Сто пятьдесят седьмая сессия

Предложение по дополнению 1 к поправкам серии 01 к Правилам № 101 ООН (выбросы CO₂/расход топлива)

Представлено Рабочей группой по проблемам энергии и загрязнения окружающей среды*

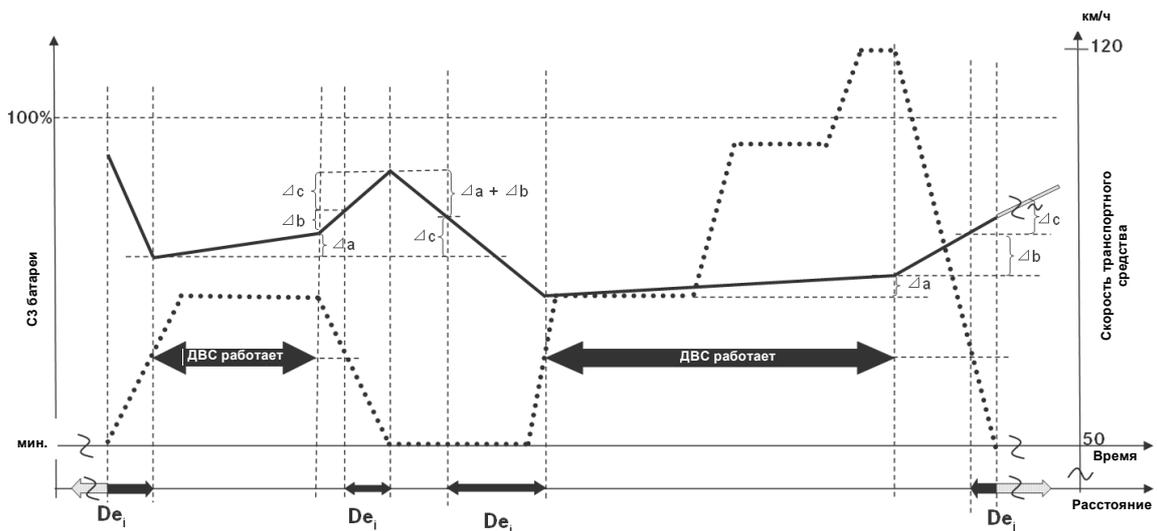
4.2.2.1.3.1 На первом этапе торможения после каждого запуска двигателя, потребляющего топливо, когда скорость транспортного средства ниже скорости транспортного средства, на которой двигатель, потребляющий топливо, был запущен ранее,

- a) пройденное расстояние с выключенным двигателем следует рассматривать как De_i ;
- b) увеличение электроэнергетического равновесия в течение этого периода должно регистрироваться (ΔQ_{gb_i}); и
- c) электроэнергетическое равновесие при запуске двигателя, потребляющего топливо (QES_i), определенное ранее, должно быть скорректировано по ΔQ_{gb_i} (поэтому новое значение $QSA_i = QES_i + \Delta Q_{gb_i}$);

VES_i : скорость транспортного средства при запуске ДВС;

QES_i : энергия батареи в момент запуска ДВС;

ΔQ_{gb_i} : увеличение электроэнергетического равновесия на этапе замедления, когда скорость транспортного средства ниже скорости транспортного средства, на которой ДВС был запущен ранее;

QSA_i : энергия батареи в момент дальнейшего накопления De .

Пример:

Δa : заряжена ДВС;

Δb : заряжена при помощи регенерации (ускорение транспортного средства за счет ДВС);

Δc : заряжена при помощи регенерации (ΔQ_{gb_i} , ускорение транспортного средства за счет энергии батареи);

$De = \Sigma De_i$;

De_i = расстояния в тех случаях, когда движущая энергия не была произведена ДВС;
